## **Dossier d'enquête publique**

### **Remplacement en lieu et place du télésiège de la Bérangère**

N° affaire : 20191468

N° Ref : 21TEC0552B

Figure 3: Emprise de l'opération (source : dossier) Les pointillés blancs représentent la zone d'étude.

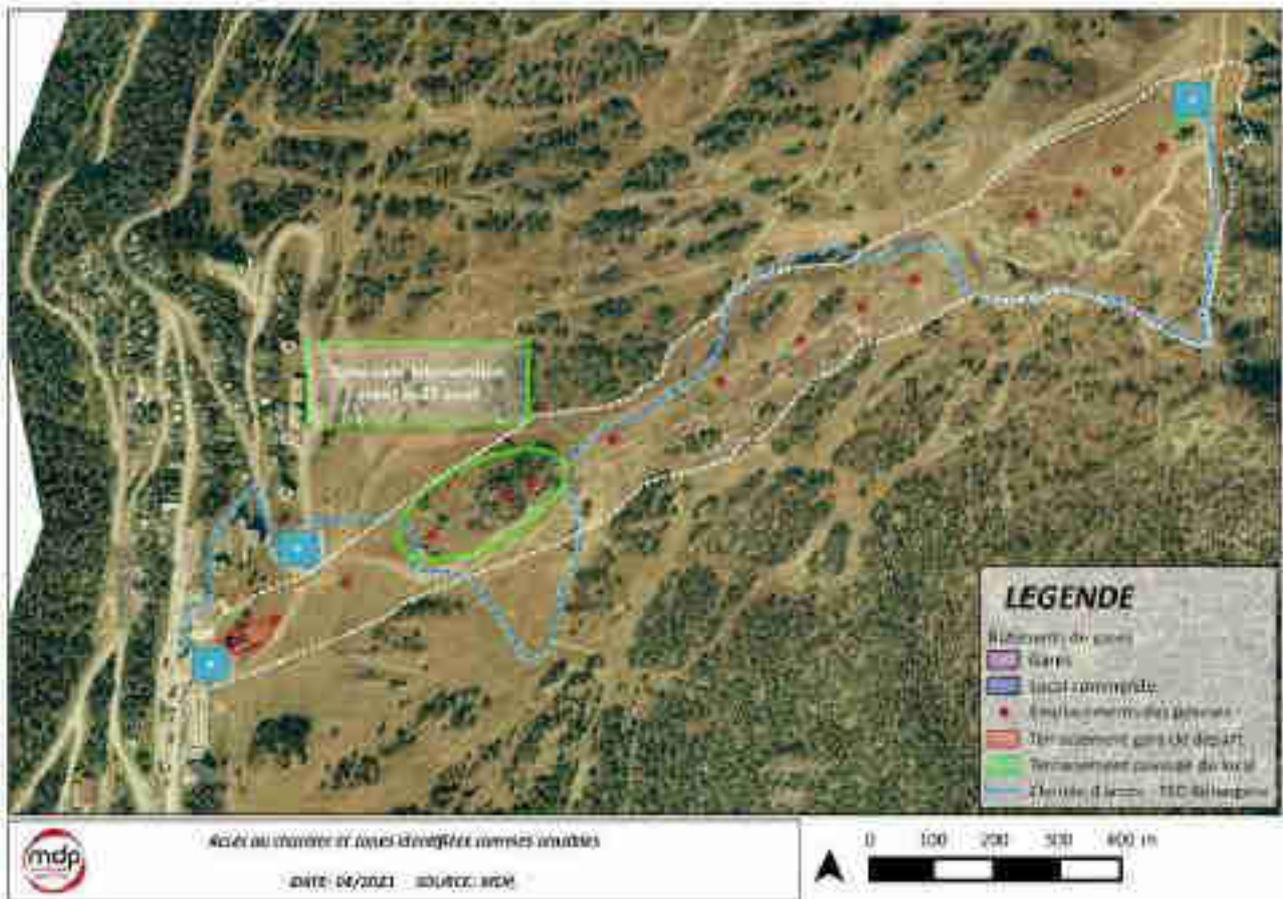
L'Autorité environnementale relève que le périmètre du projet retenu est limité à la seule installation remplacée. Il nécessite le cas échéant d'être précisé au sens de l'article L 122-1-II du code de l'environnement. En effet l'existence d'autres opérations (mentionnées dans le dossier pour certaines notamment au titre des effets cumulés) doit conduire le maître d'ouvrage à se poser la question de leur lien fonctionnel potentiel avec celle du remplacement du télésiège de la Bélangère. Il s'agit par exemple des opérations suivantes : de « Chamrousse 2030 »<sup>3</sup> (requalification urbaine et développement économique du pôle touristique dans le secteur du Recoin), de l'aménagement du site de la Croix de Chamrousse<sup>4</sup>, de la création d'une piste de ski chemin des Pisteurs, de la construction d'une retenue altitude dans le secteur Roche Bélangère, de l'équipement en enneigeurs de la piste des grives et chemin des rats, de la piste Schuss des Dames, de la création d'une piste de luge 4 saisons sur la station Chamrousse secteur recoin et de la création d'un télé-ski à enrouleurs au col de Balme.

Figure 3: Emprise de l'opération (source : dossier) Les pointillés blancs représentent la zone d'étude.

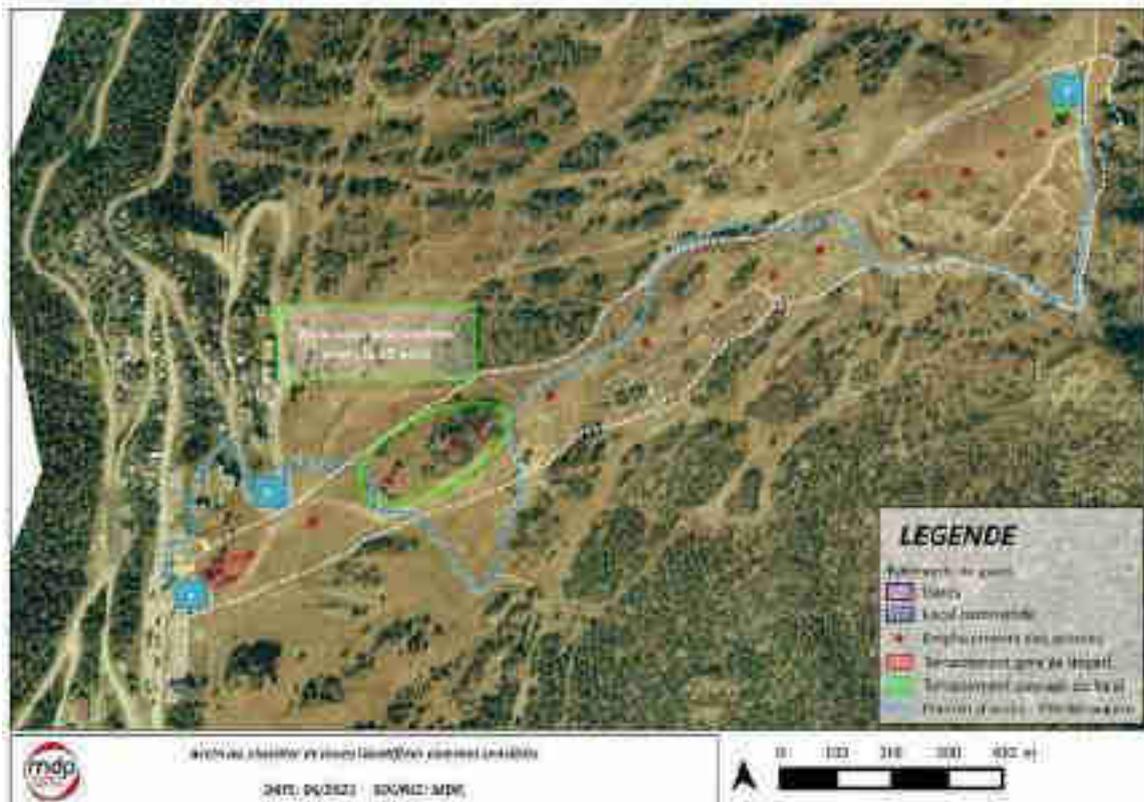
L'Autorité environnementale relève que le périmètre du projet retenu est limité à la seule installation remplacée. Il nécessite le cas échéant d'être précisé au sens de l'article L 122-1-II du code de l'environnement. En effet l'existence d'autres opérations (mentionnées dans le dossier pour certaines notamment au titre des effets cumulés) doit conduire le maître d'ouvrage à se poser la question de leur lien fonctionnel potentiel avec celle du remplacement du télésiège de la Bérangère. Il s'agit par exemple des opérations suivantes : de « Chamrousse 2030 »<sup>3</sup> (requalification urbaine et développement économique du pôle touristique dans le secteur du Recoin), de l'aménagement du site de la Croix de Chamrousse<sup>4</sup>, de la création d'une piste de ski chemin des Pisteurs, de la construction d'une retenue altitude dans le secteur Roche Béranger, de l'équipement en enneigeurs de la piste des grives et chemin des rats, de la piste Schuss des Dames, de la création d'une piste de luge 4 saisons sur la station Chamrousse secteur recoin et de la création d'un télé-ski à enrouleurs au col de Balme.

Il s'agit du remplacement d'un appareil qui arrive en fin de vie. C'est une question de renouvellement d'équipement, de sécurisation et d'augmentation du confort des usagers. Le débit du nouvel appareil est plus important que l'ancien tout simplement car la technologie est plus récente et les remontées plus rapides.

### 2.1.3. Flore

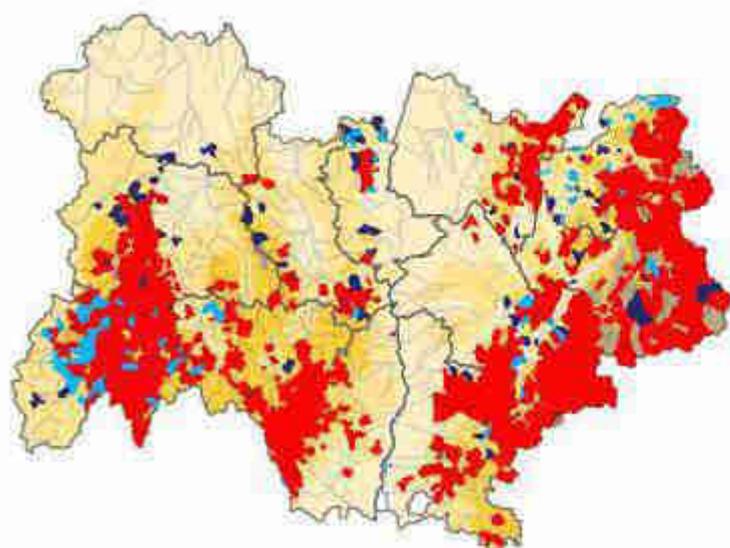
Le périmètre de l'opération est riche d'une flore variée (86 espèces identifiées). Parmi celles-ci, une seule fait l'objet d'une protection : l'Orchis sureau. Figurant sur la liste rouge nationale (qualifiée de préoccupation mineure par l'Inventaire National du Patrimoine Naturel, espèce pour laquelle le risque de disparition est faible), elle est également inscrite à l'annexe B de la convention Cites<sup>7</sup>. Pourtant, au seul motif de sa présence fréquente dans les massifs alpins, l'enjeu concernant l'Orchis sureau est qualifié de faible dans le dossier.

**L'Autorité environnementale recommande de relever le niveau d'enjeu associé à l'Orchis sureau.**

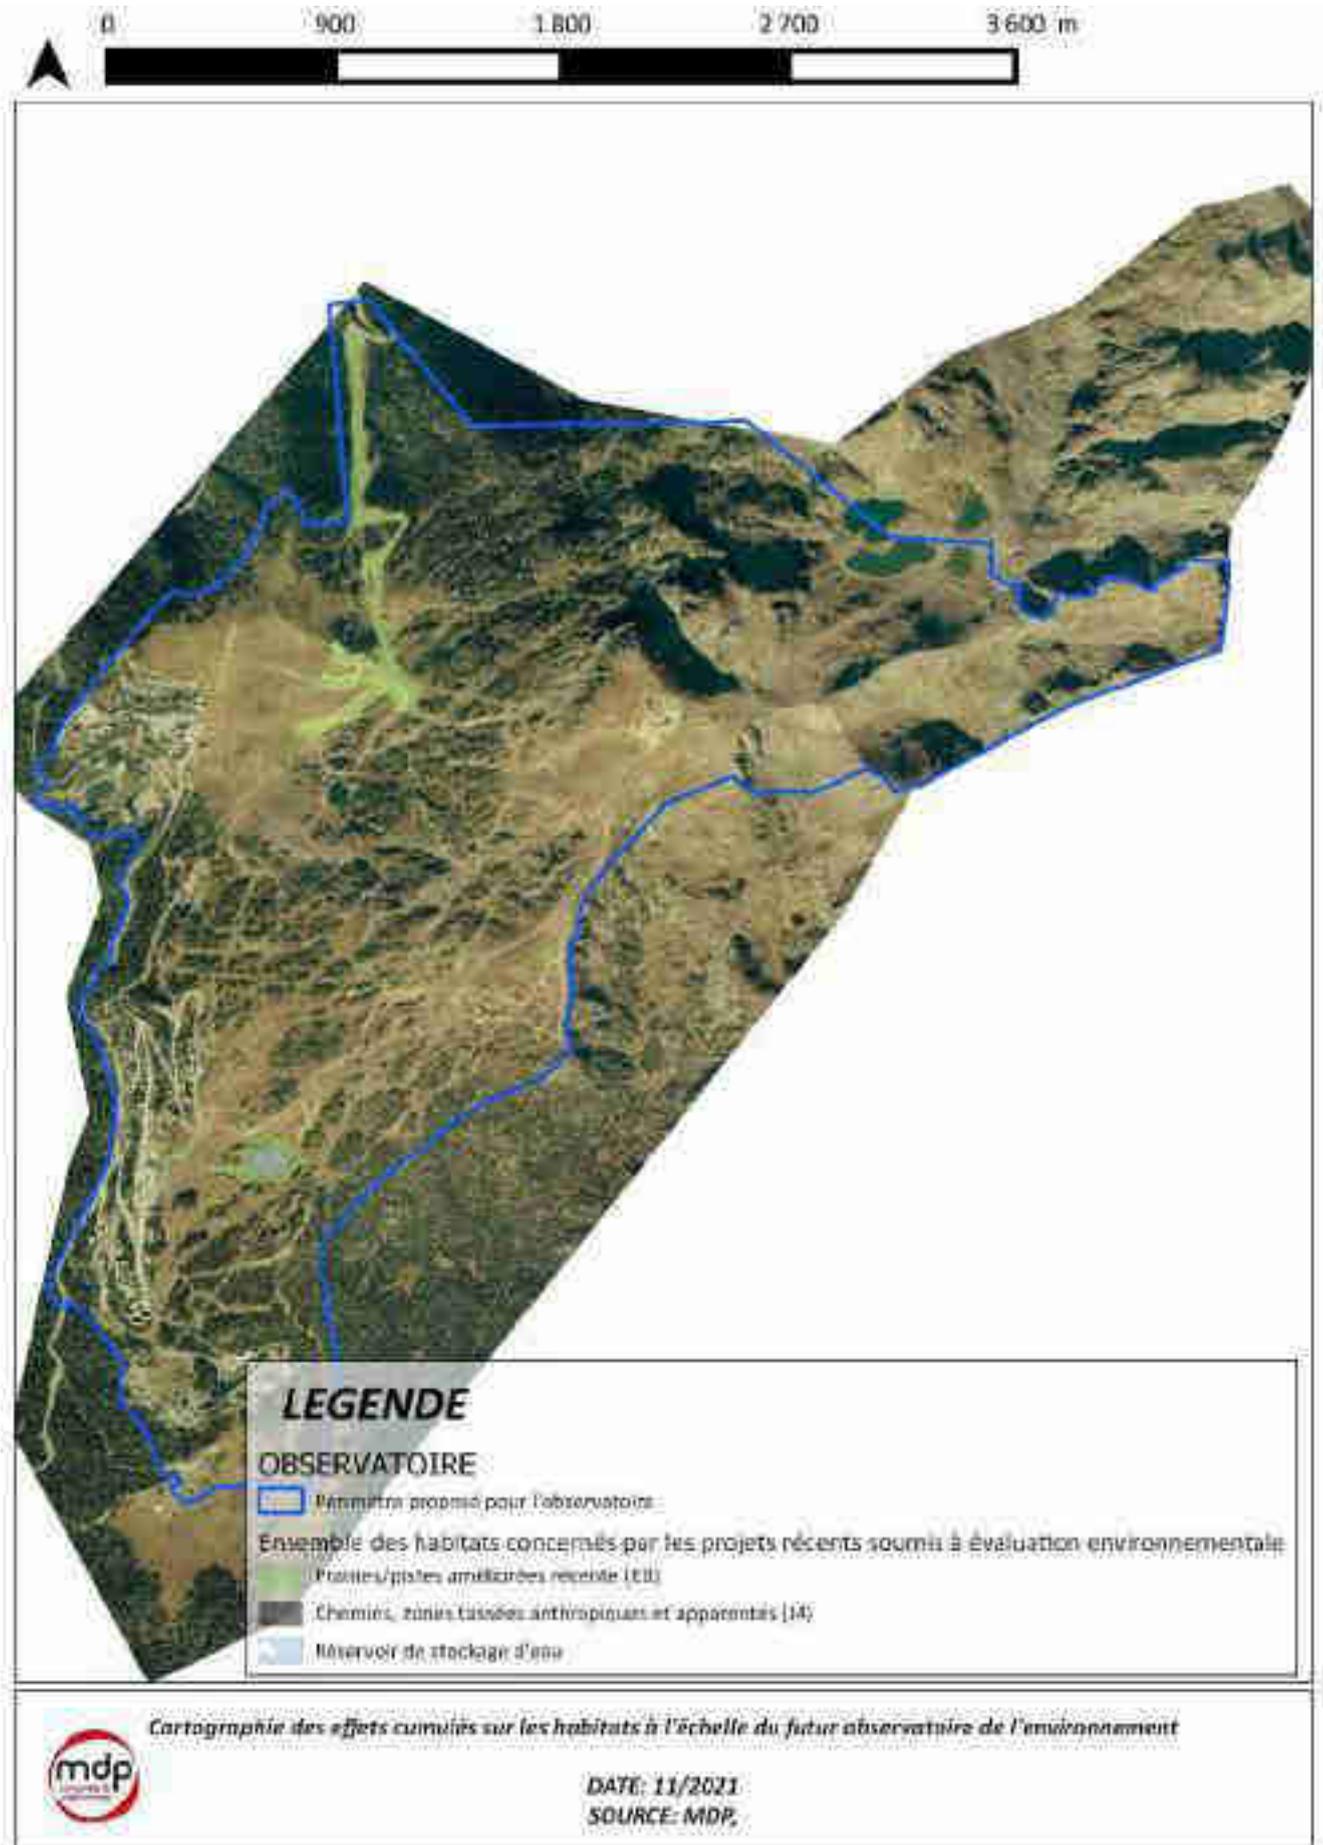
L'Autorité environnementale recommande au pétitionnaire de présenter les mesures compensatoires de la modification ou destruction de 6 493 m<sup>2</sup> d'habitats naturels.

Il est représenté les zones où les habitats ont été impactés par les projets récents (depuis 2016 y compris Casserousse) et soumis à évaluation environnementale.

Le périmètre bleu matérialise l'emprise où seront réalisées des campagnes d'inventaires régulières dans le cadre du futur Observatoire de l'Environnement de Chamrousse. C'est sur la base de ce périmètre que seront donc considérés les habitats naturels dans le futur.

Il est intéressant de noter que la proportion des habitats naturels impactés dans le cadre de projet d'aménagements du domaine skiable représente 2,8% de la surface totale de l'Observatoire (879 hectares) et 3,1% de la surface du domaine skiable (périmètre de l'Observatoire – 100 hectares de zone urbaine ou non skiable).

Il est possible de conclure que les incidences cumulées des projets sont faibles au regard du développement de la station et de ce qu'elle génère (emplois, économie locale, dynamique de population, cadre de vie etc) grâce à ces aménagements répondant aux besoins des usagers.
